M O X 燃 料 加 工 施 設 に お け る
新 規 制 基 準 に 対 す る 適 合 性

安全審査 整理資料

燃料加工建屋の施工性及び配置成立性の観点からの
設計変更

補足説明資料 1 - 1 (燃料加工建屋の施工性及び配置成立性の観点からの
設計変更)

図-1 増床後の燃料加工建屋

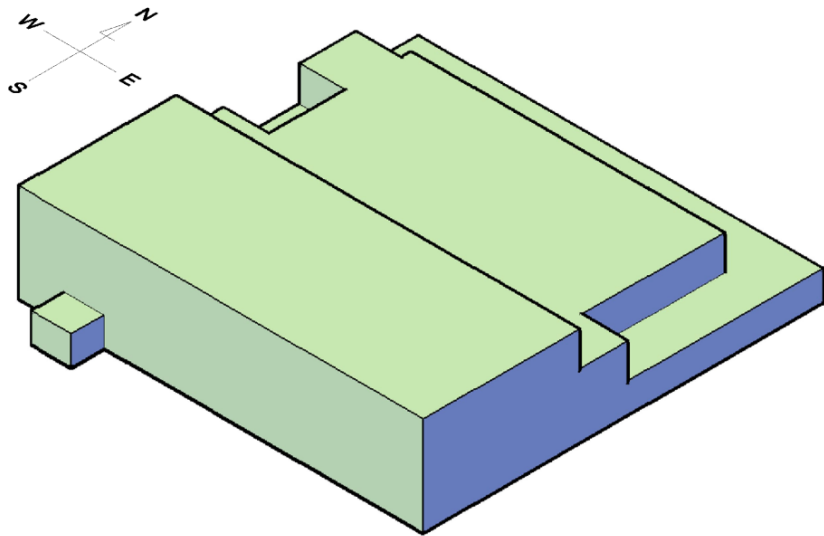
新規規制基準対応で追加した設備・機器を燃料加工建屋内に収納するため、燃料加工建屋北側の屋上部分を図—1に示すとおり増床する。

図-2 増床後に各階に設置する設備

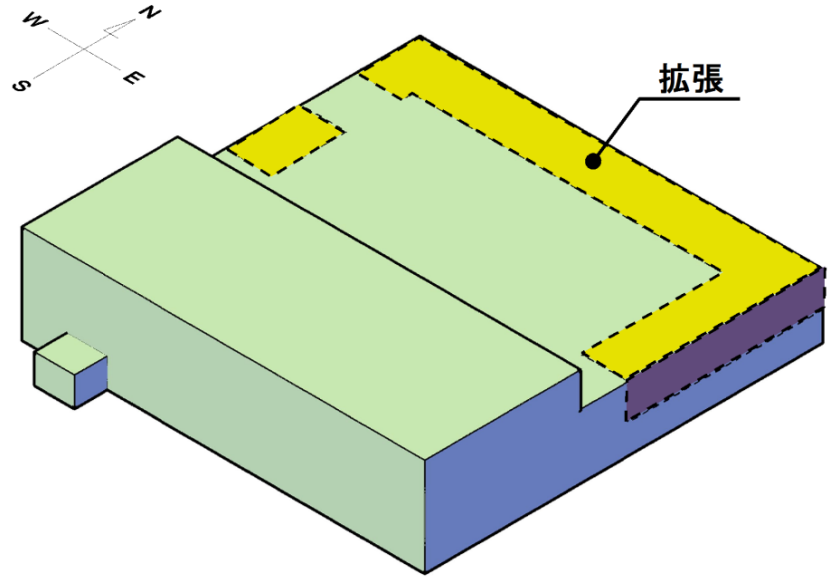
増床箇所に設置する設備は、窒素循環用冷却水設備、常用所内電源設備等であり、安全上重要な施設ではなく、一般系の設備である。新規規制基準対応で追加した設備・機器並びに一般系の設備については図—2において示す。

なお、燃料加工建屋内のレイアウトが変更となるのは、地下1階から地上階までであり、原料受入から燃料集合体組立までの主要な工程の設備を設置する地下2階及び地下3階については、レイアウト変更はない。
